Asunto: Radicación: 11-108164- -2
 Trámite: 3
 Evento: 1
 Actuación: 519
 Oficio: 3383
 Folios: 5

Como resultado del Examen de Fondo realizado, con fundamento en el artículo 85 y en concordancia con el artículo 45 de la Decisión 486 de la Comisión de la Comunidad Andina, se le comunica:

Título de la solicitud: “Molde para producir ladrillo doble macho doble hembra y ladrillo doble macho y doble hembra tipo flecha” (Fl. 1)

Fig. 1 del Documento D1

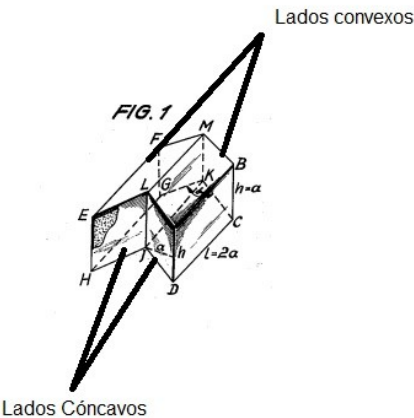
Características esenciales	D1
Ladrillo doble macho doble hembra tipo flecha, caracterizado por	Bloque de construcción estándar resistente a la radiación (Título)
cuatro de sus lados forma de macho y hembra alternados entre los lados opuestos del mismo.	Los lados descritos por los vértices EFMBLE y FMBCKG son perfiles convexos o machos y los lados definidos por los vértices EHJDAL y HCKGHJ son perfiles cóncavos o hembras (Pág. 1, Fig. 1; Col. 4, Líneas 33 a 54)
Los otros dos lados restantes del ladrillo son planos y sirven como superficie de acabado	Lados descritos por los vértices ABCD y EFGH (Pág. 1, Fig. 1; Col. 4, Líneas 33 a 54)

Para una mayor ilustración, se detalla a continuación la ubicación de las características geométricas del bloque:

De acuerdo con la tabla anterior donde se comparan las características técnicas de la reivindicación 1 con la anterioridad D1, se concluye que el ladrillo en la reivindicación 1, ya era conocido en el estado de la técnica como se evidencia con la anterioridad

encontrada. Por lo tanto la reivindicación 1 carece de novedad.
